## Nouveau théâtre en ville de Neuchâtel NE

Le Conseil communal de la ville de Neuchâtel, par l'intermédiaire de la Direction des affaires culturelles, a ouvert un concours de projets, au sens de l'article 6 du règlement SIA 152, édition 1972, pour la réalisation d'un nouveau théâtre en ville de Neuchâtel. Ce concours public a été ouvert aux architectes établis ou domiciliés dans le canton de Neuchâtel, ainsi qu'aux architectes originaires du canton et domiciliés en Suisse. Par ailleurs, six bureaux d'architectes ont été invités à participer au concours: Mario Campi et Franco Pessina, Lugano; Jean-Jacques Gerber, Genève; Vincent Mangeat, Nyon; Daniele Marques et Bruno Zurkirchen, Lucerne; Patrick Mestelan et Bernard Gachet, Lausanne; Inès Lamunière et Patrick Devanthery, Carouge (ces derniers remplacent MM. Herzog et de Meuron, de Bâle, qui ont dû se retirer pour raison majeure).

**Extrait du rapport du jury**

1er prix (17 000 Fr.): **Marie-Claude Bétrix, Eraldo Consolascio**, Zurich; collaborateurs: **R. Schulthess, E. Maier, J. Guye, H. Gehrig**

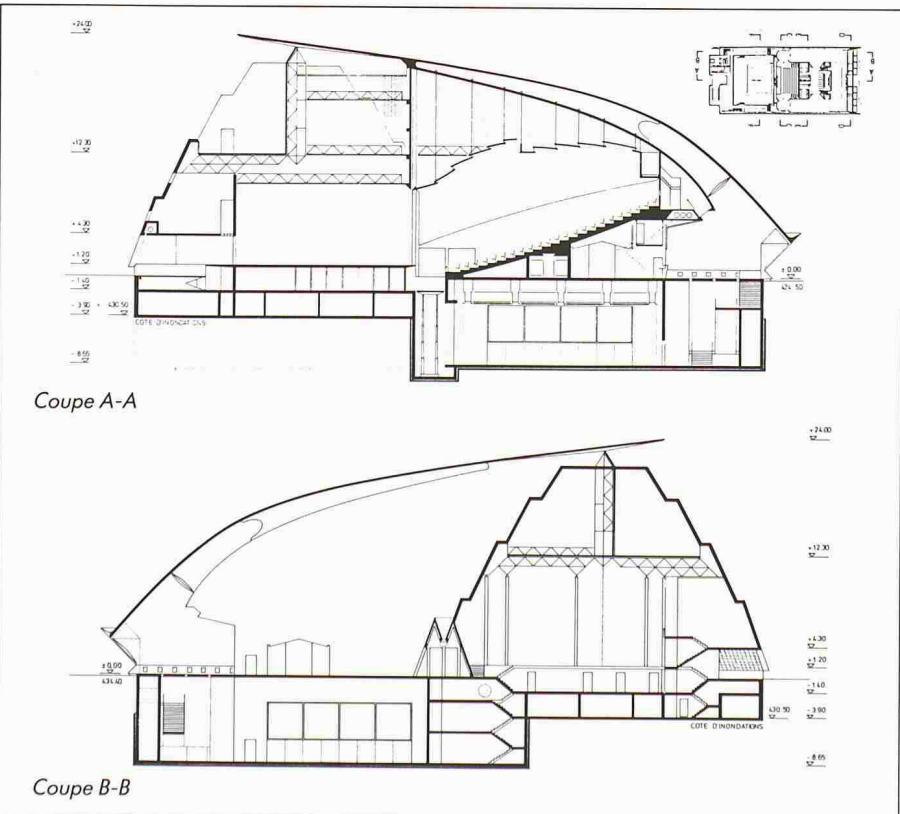
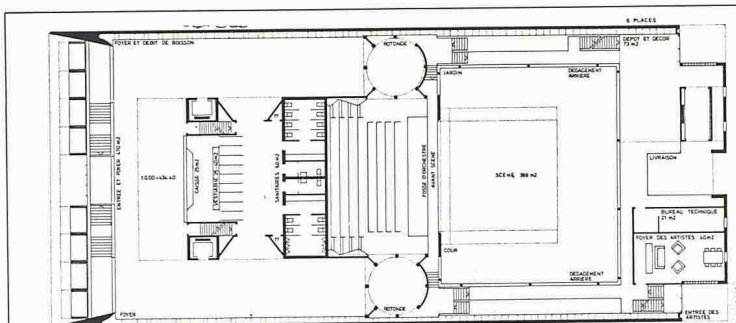
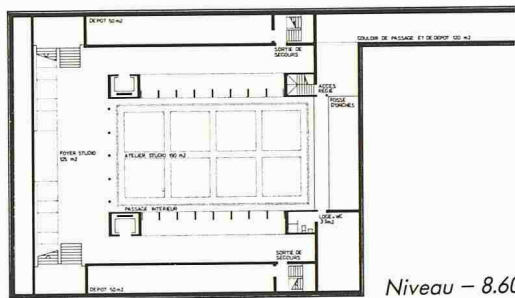
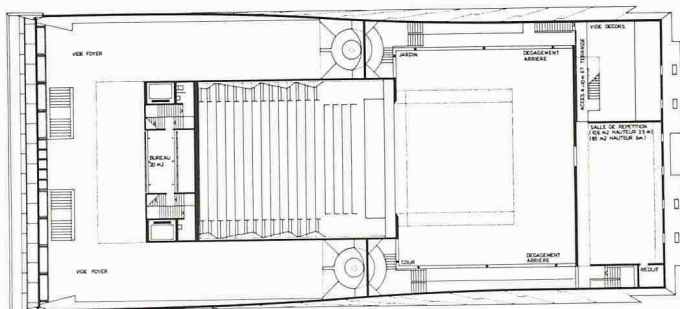
Ce projet très fort fascine, séduit et inquiète. Il fascine par la poésie qui naît du traitement des matériaux. Il séduit par sa clarté, sa cohérence et son homogénéité. S'il inquiète au premier abord par sa forme et sa façon de se poser dans le parc, l'analyse approfondie démontre qu'il est le fruit d'une pensée architecturale aboutie. Les aménagements extérieurs sont bien étudiés; le maintien de la promenade et de la rue de l'Orangerie sont heureux. La situation de la construction par rapport à l'axe de la rue Pourtalès est précise. Le restaurant est séparé du bâtiment du théâtre, en dérogation par rapport aux conditions du programme. Ce choix se situe néanmoins dans la logique du parti pris.

La spatialité intérieure fortement dramatisée répond de façon très cohérente au caractère magique du projet. Le public pénètre dans un vaste foyer, dans lequel tombe une lumière zénithale qui descend le long des parois. L'espace réservé au spectacle lui-même est fortement marqué par ce qu'on pourrait appeler «la boîte dans la boîte», symbole visible et tangible de la présence du théâtre. L'accès à la salle à partir de deux rotondes est conforme à l'esprit du projet. La hauteur du vide de scène est suffisante. La fosse d'orchestre est insuffisante dans sa partie ouverte. L'accès des décors est excellent pour la scène et pour le studio.

Le projet est caractérisé par une forme de salle qui, dans sa vue en plan, ne pose pas de problème, si ce n'est que la forme des parois latérales n'est pas tout à fait optimale en ce qui concerne la diffusion des sons. La coupe longitudinale proposée pour le plafond laisse aussi à désirer puisqu'elle ne favorise que d'une manière insuffisante une bonne distribution de l'énergie sonore sur le plan d'écoute. La disposition des locaux n'est pas tout à fait idéale, vue sous l'aspect des nuisances sonores relatives. En ce qui concerne l'acoustique, ce projet est valable dans son ensemble.

2e prix (15 000 Fr.): **Daniele Marques, Bruno Zurkirchen**, Lucerne; collaborateurs: **M. Mach, M. Ragonesi**

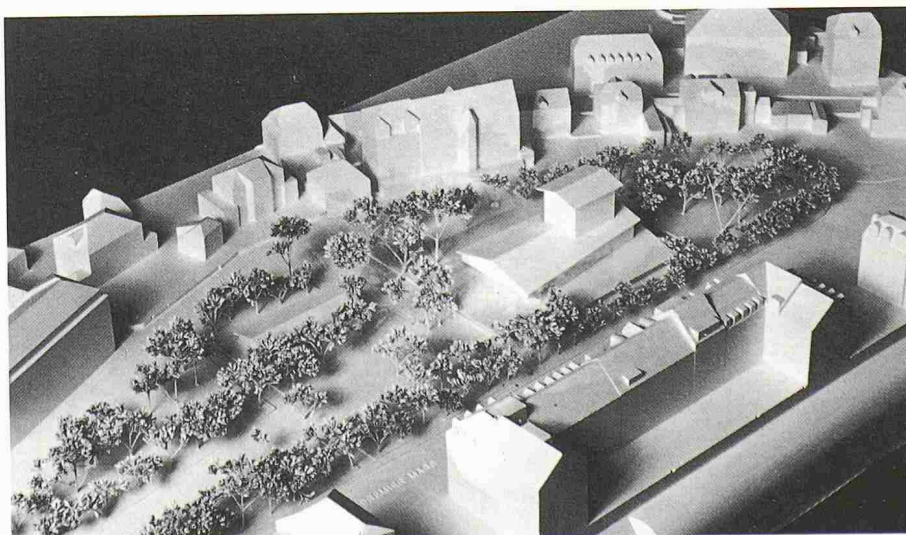
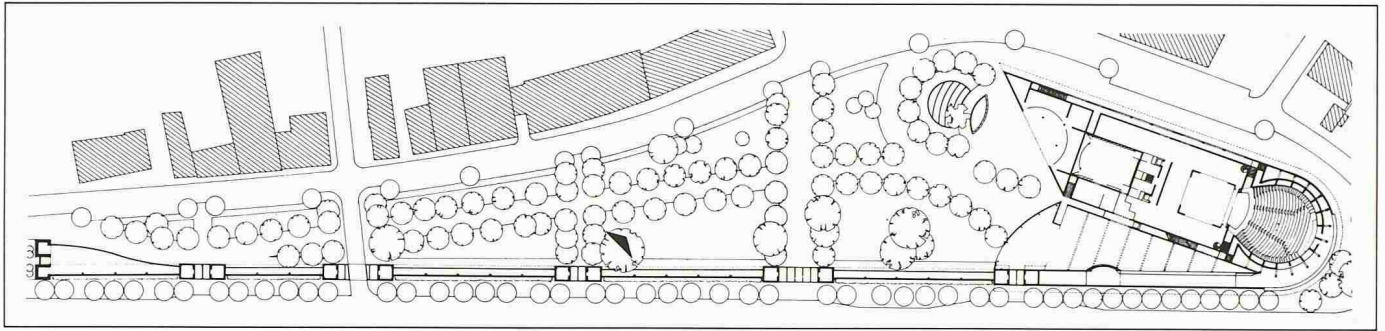
Modestement, avec une belle simplicité, les auteurs prennent une position cohérente et ferme: le bâtiment respecte le parc, il est discret, élégant, mais il ne s'affirme pas en force. Le jury a été sensible à la grande finesse de ce projet, qui découle d'une analyse fouillée du lieu. Sa position précise parallèle à l'avenue du 1er Mars maintient le caractère du parc sans tentative de l'urbaniser. Il renforce la promenade existante depuis le monument de la République et comble le vide de la Rotonde par une implantation d'arbres reconstituant ainsi la continuité du parc au nord. Avec une très grande économie de moyens, l'auteur propose une volumétrie parfaitement cohérente avec son contenu: trois volumes, trois fonctions.

3e prix (14 000 Fr.): **Vincent Mangeat**, Nyon; collaborateurs: **O. Pina, G. Mann, P. Bouvier, T. Bruttin, L. Felder, R. Gasparro, L. Savioz, P. Wahlen**

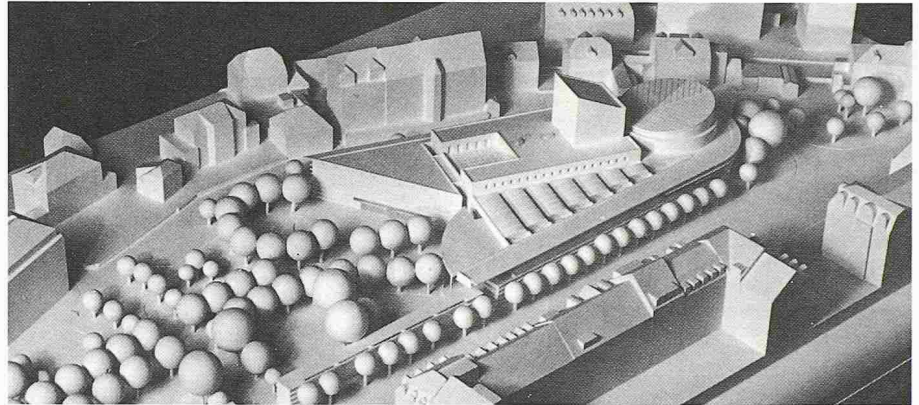
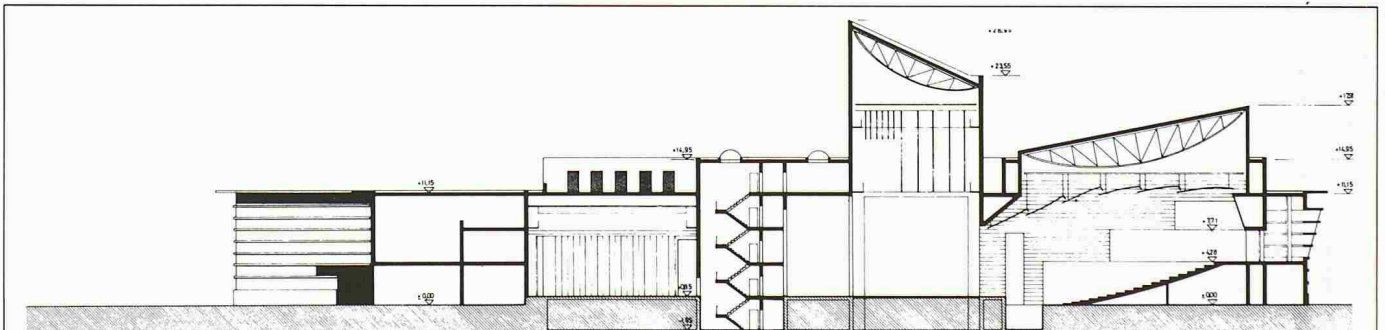
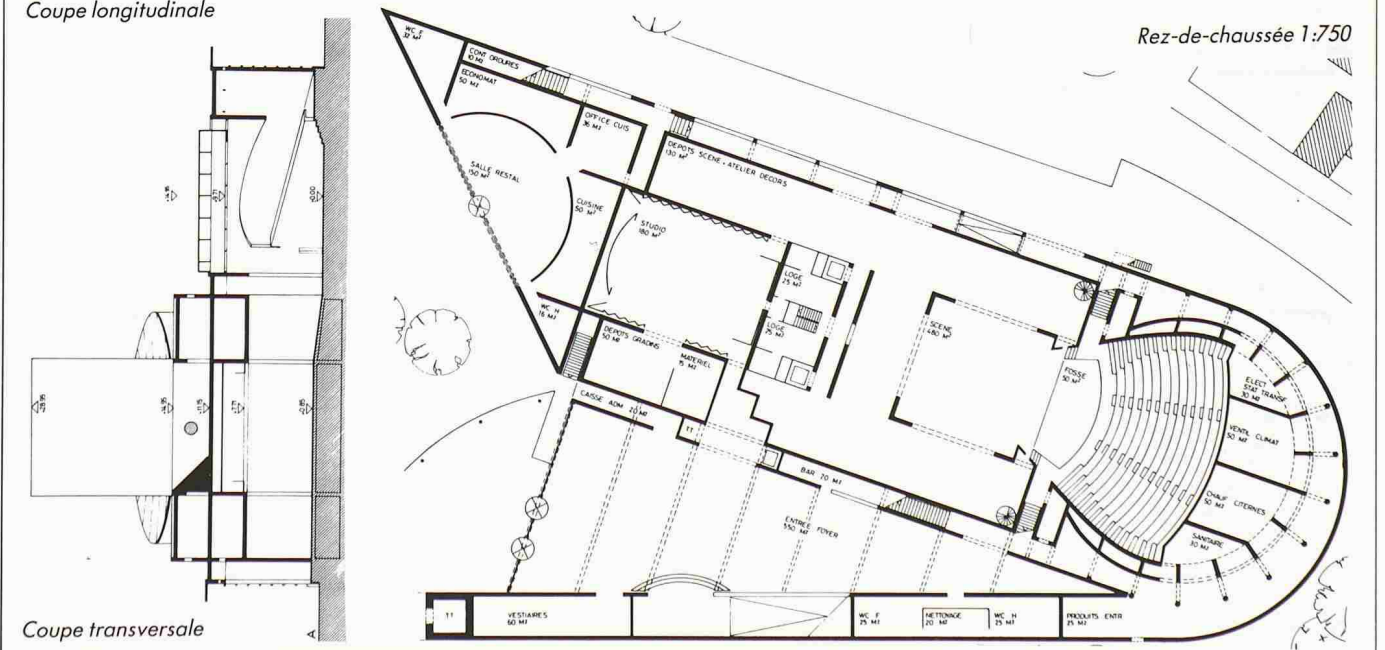
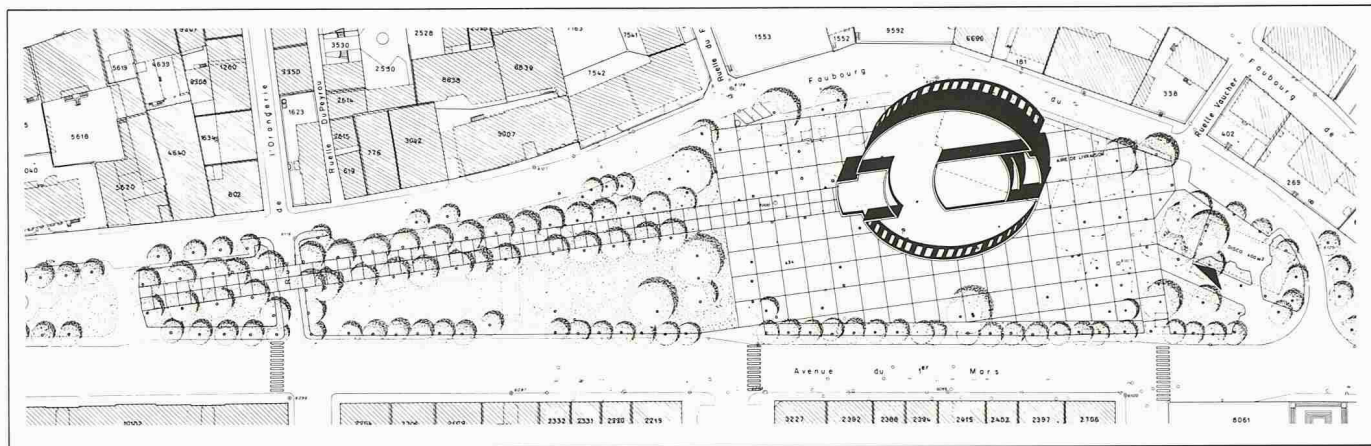
Ce projet procède à une réflexion très intéressante sur la ville. Il propose un concept unitaire et global d'un parc en forme de théâtre. Il fait partie intégrante du tissu de la ville et forme un «cadre» au parc; il reconnaît, par son implantation, le vis-à-vis des bâtiments au nord et au sud. Les circulations sont bien étudiées. La volonté d'exprimer en volume les principales fonctions du théâtre est appréciable. Elle nuit toutefois à la sobriété de l'ensemble et trompe sur l'échelle véritable du théâtre. Le traitement des façades est très subtil et cohérent. L'entrée se fait par un lieu couvert, conduisant à un grand foyer en forme de triangle, lumineux, dominant largement sur un parcours montant, avec vue sur l'espace foyer. L'esprit du projet se poursuit jusque dans l'architecture générale de la grande salle. S'agissant de technique théâtrale, on relève des points particulièrement positifs qui sont: la dimension des dégagements, l'emplacement de la régie, l'accès des décors, la situation et le volume du stu-

dio. Eléments négatifs: une cage de scène trop étroite; l'inclinaison des gradins est insuffisante et le rapport scène-salle n'est pas bon.

Le projet présente une salle de forme circulaire, délimitée par une enveloppe cylindrique nullement structurée, qui peut être à l'origine de focalisations

sonores gênantes. Pour ce qui est du plafond suspendu, celui-ci ne présente pas une ligne tout à fait optimale. Un point très positif est l'absence totale d'interférence sonore gênante entre la salle et l'atelier-studio. Par contre, l'emplacement proposé pour la discothèque n'est pas envisageable. Dans son ensemble, ce projet n'est pas satisfaisant du point de vue acoustique.

4e prix (9000 Fr.): **Bernard Vouga**, Lausanne

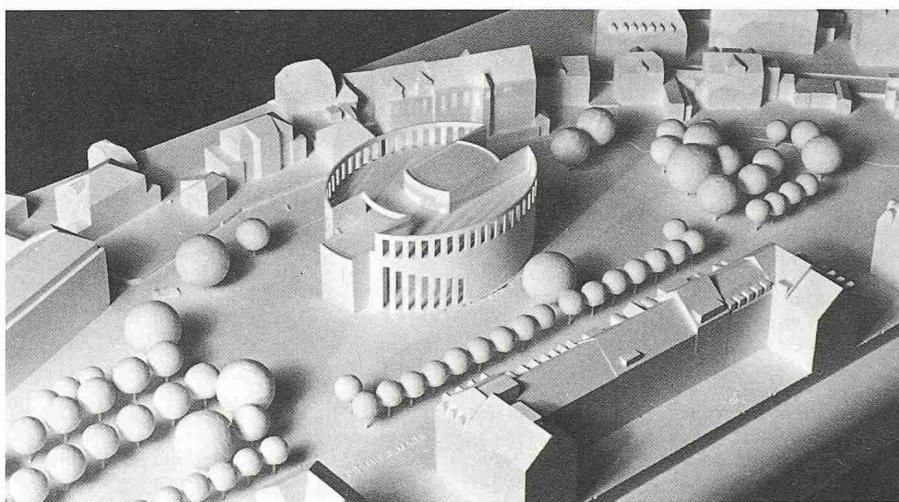
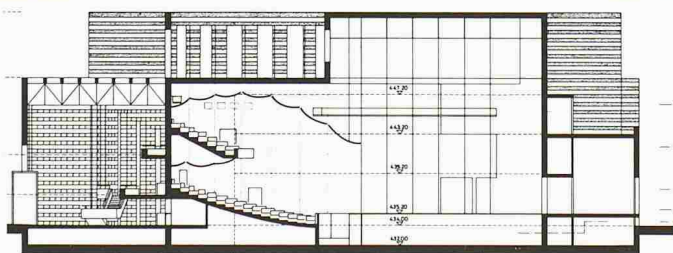
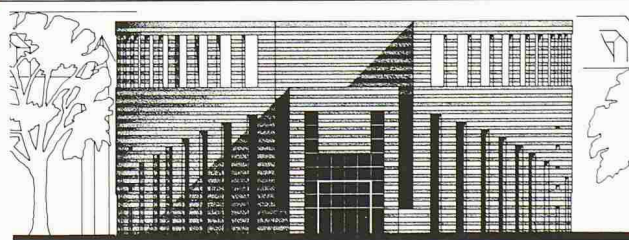
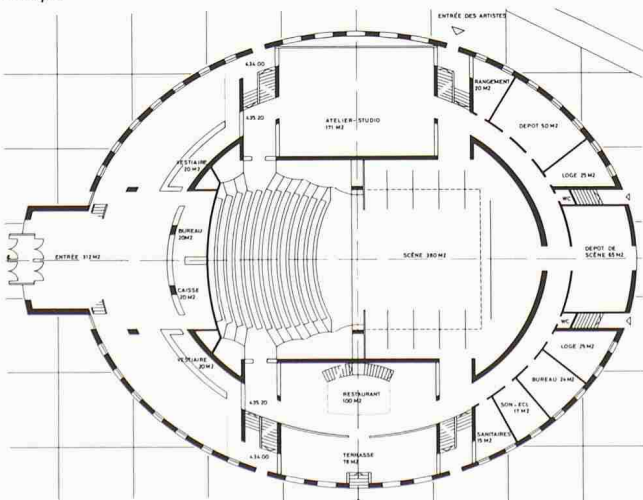
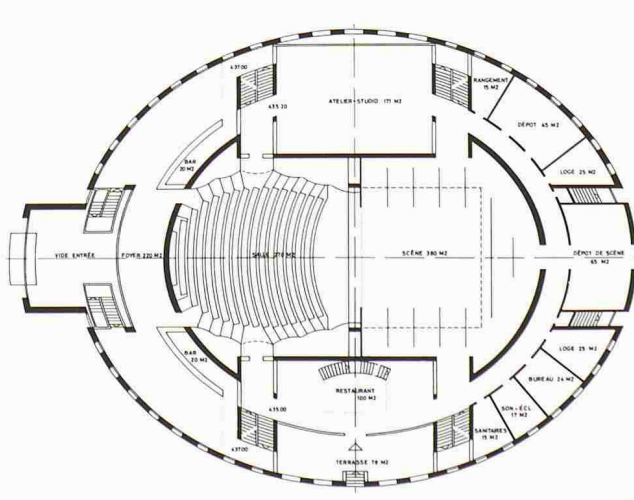
Le concurrent propose une intervention très compacte. Il partage le parc en trois parties: maintenu tel qu'il est en ouest, minéralisé au centre et non modifié à l'est. Le jardin en devient difficilement utilisable. La position du bâtiment est déterminée par l'axe de la promenade actuelle et le lieu de la plus grande largeur du parc. Cette implantation n'est pas suffisamment précise, malgré l'attache sur l'axe. La proposition de la grande surface minérale n'a pas son juste rapport avec l'objet, ni avec le bâti environnant. La volumétrie est claire et de qualité. Cependant, le rapport du contenant et du contenu est sacrifié à l'architecture. Le couronnement de l'édifice apparaît comme un élément d'occultation de la cage de scène; bien qu'il soit très fort au niveau des façades et de la volumétrie, il est regrettable qu'il ne contienne pas un espace accessible et privilégié. Malgré la contrainte que s'est imposée l'auteur en inscrivant son projet dans des ellipses concentriques, la distribution spatiale semble résolue.

Le foyer, organisé sur trois niveaux, peut paraître intéressant à cause de ses terrasses superposées. Les dimensions de la scène sont correctes. La régie est

mal située. Les accès des décors sont excellents. Le rapport scène/salle est très bon.

La salle proposée se distingue par une forme en plan et en coupe longitudinale quasi idéale du point

de vue acoustique. La même constatation ne peut toutefois pas être faite en ce qui concerne le choix de l'emplacement de l'atelier-studio et celui du restaurant par rapport à la salle. Acoustiquement parlant, ce projet n'est pas vraiment satisfaisant.

5e prix (8000 Fr.): **Marcel Ferrier**, St-Gall; collaborateur: **T. Thaler**

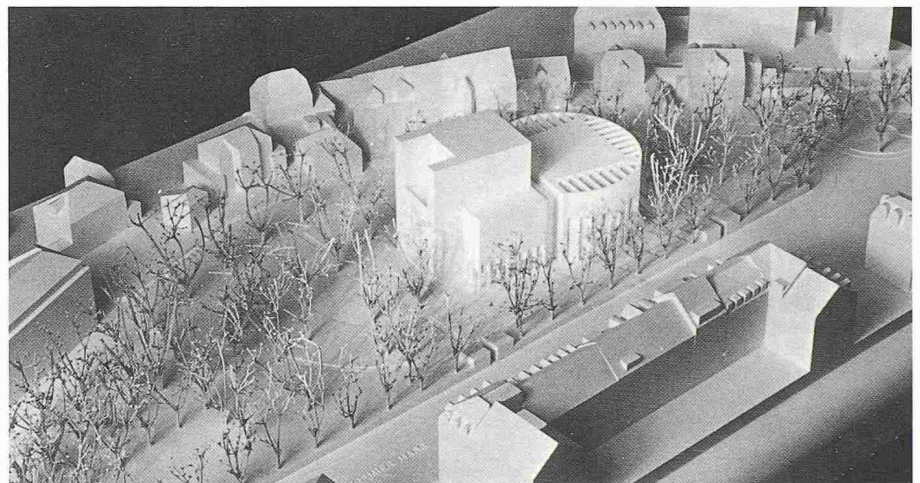
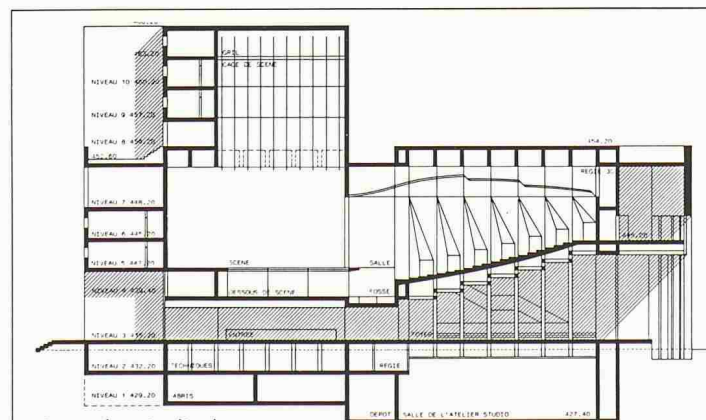
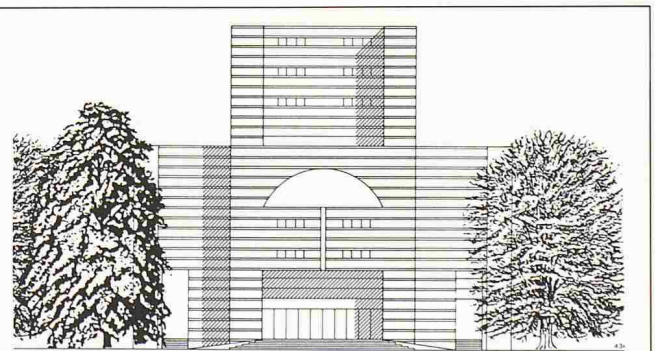
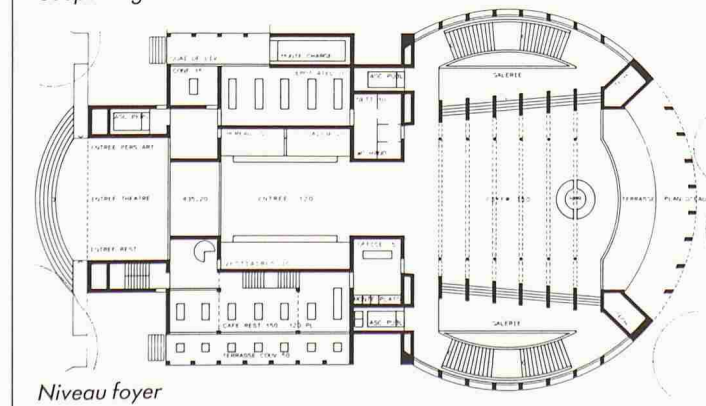
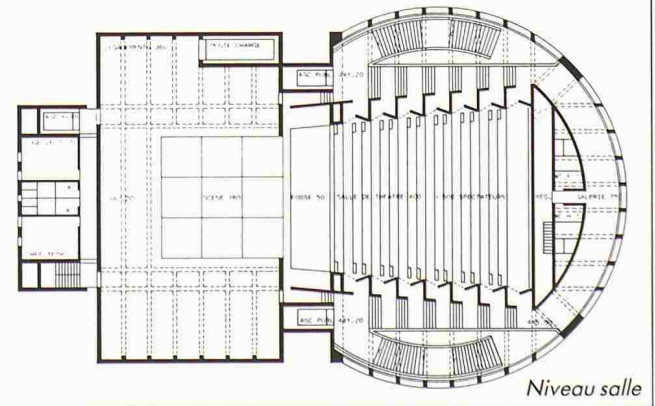
Le concurrent considère le parc dans sa globalité, entité appartenant à la ville. Il en redéfinit les limites au sud en rapport avec le bâti du XIXe siècle par un traitement approprié d'éléments qui rythment les accès et trouvent un juste rapport avec les rues transversales au sud. Le parc, devenu une zone d'accueil pour le théâtre, prend en charge le spectateur. Le théâtre est conçu comme un objet compact et précis. Les volumes sont nets; ils se réfèrent à des formes primaires bien contrôlées et expriment sans compromission le rapport contenu-contenu. Par sa position et sa volumétrie, il devient un élément signifiant pour la ville. L'auteur a manifesté la volonté de définir un long parcours conduisant les spectateurs vers la salle de théâtre et le studio.

Le grand foyer propose de généreux accès au lieu du spectacle. Par contraste, la salle de théâtre se veut modeste dans ses dimensions et le studio, lieu de recherche souterrain, s'enterre symboliquement sous la salle. Du point de vue théâtral, le rapport scène/salle laisse à désirer: un obstacle architectural sépare les volumes de la salle et de la scène. La pente de la salle est insuffisante. Les dimensions de la scène et des dégagements sont très favorables.

La forme de salle proposée avec des parois bien structurées favorisant la diffusion des sons peut être qualifiée d'optimale du point de vue acoustique. Il en est de même du plafond suspendu qui présente en coupe longitudinale une ligne quasi

idéale. Point négatif: la faiblesse d'isolement phonique qui semble exister entre la salle et les zones latérales des dégagements et des rampes d'escalier d'accès. Cependant, malgré les points faibles qui viennent d'être signalés, ce projet présente dans son ensemble de véritables qualités acoustiques.
